リコール届出日:令和2年8月4日

リコール届出番号	外-3056	リコール開始日	令和2年8月5日
届出者の氏名又は名称	フォルクスワーゲン 製作国: 英国 グループ ジャパン株式会社 製作者名: ベントレー モーターズ リミテッド 代表取締役社長 ティル・シェア 問合せ先: ベントレーコール(フリーダイヤル) 0120-97-7797		
不具合の部位(部品名)	原動機(燃料ホースの継ぎ手)		
基準不適合状態にあると認める構造、装置又は性能の状況及びその原因	エンジンルーム内の燃料ホースの継ぎ手において、耐熱評価が不十分なため、耐熱性が不足している。そのため、エンジンルーム内の高温により劣化し亀裂が生じて、最悪の場合、燃料が漏れるおそれがある。		
改善措置の内容	全車両、燃料ホースと継ぎ手の一体部品を対策品に交換する。また、エンジン制御コンピューターのソフトウェア番号を確認し、古い番号の場合はエンジン冷却ファンの作動制御が変更された対策プログラムに書き換える。		
不具合件数	0件	事故の有無	無し
発見の動機	本国からの情報による。		
自動車使用者及び自動車分解整備事業者に周知させるための措置	<ul style="list-style-type: none"> <li>自動車使用者:ダイレクトメール、電話、または訪問により通知する。</li> <li>自動車分解整備事業者:日整連発行の機関誌に掲載する。</li> <li>対策実施済車には、運転者席側ドア開口部のドアロックストライカ付近に外-3056のステッカーを貼付する。</li> </ul>

# 改善箇所説明図

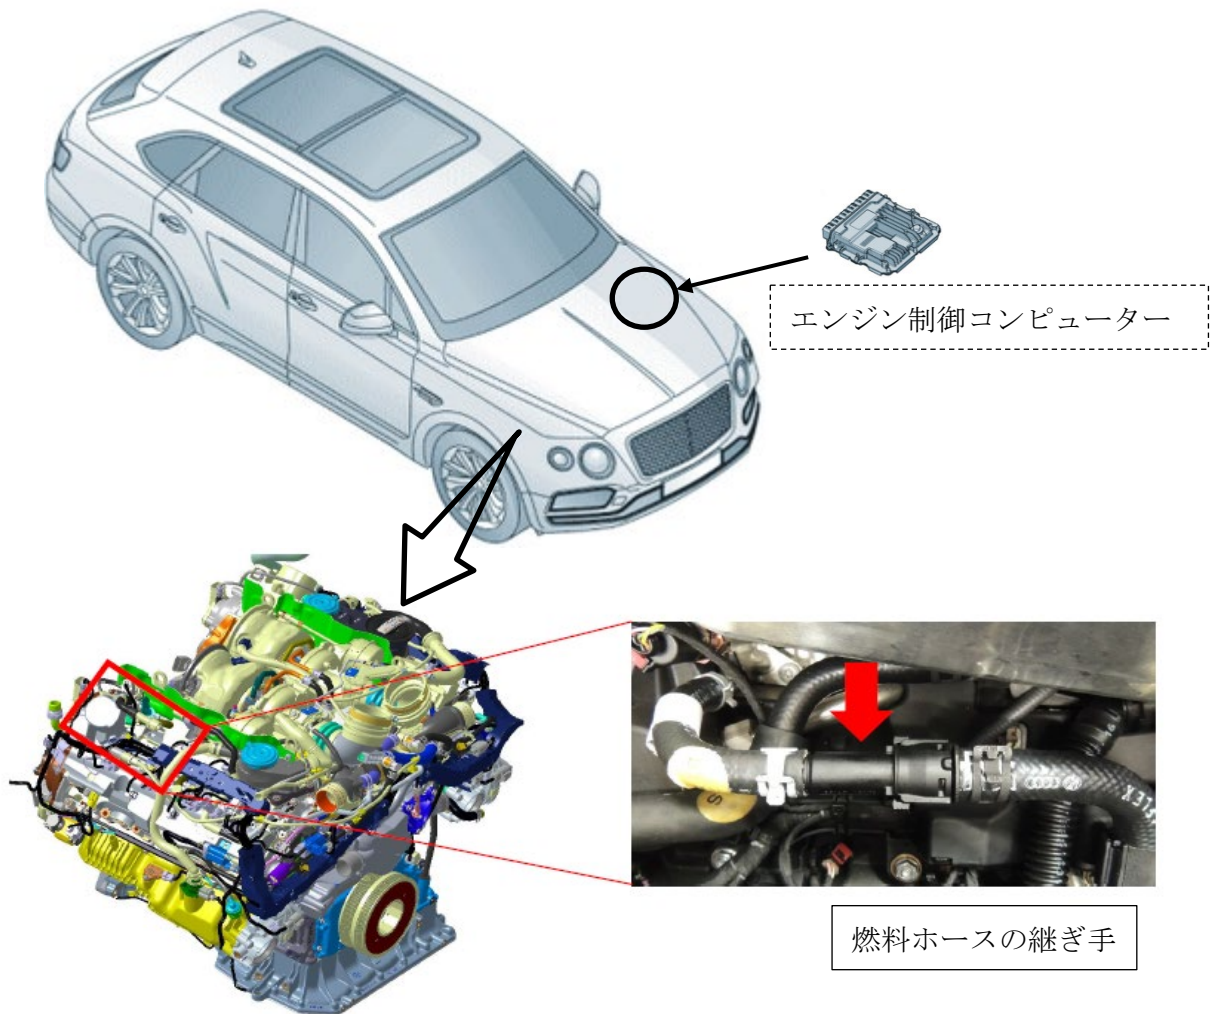
エンジンルーム内の燃料ホースの継ぎ手において、耐熱評価が不十分なため、耐熱性が不足している。そのため、エンジンルーム内の高温により劣化し亀裂が生じて、最悪の場合、燃料が漏れるおそれがある。

全車両、燃料ホースと継ぎ手の一体部品を対策品に交換する。また、エンジン制御コンピューターのソフトウェア番号を確認し、古い番号の場合はエンジン冷却ファンの作動制御が変更された対策プログラムに書き換える。

改善後は、エンジン制御コンピューターの電気コネクタに赤色及び黄色のペイントを行い識別とする。
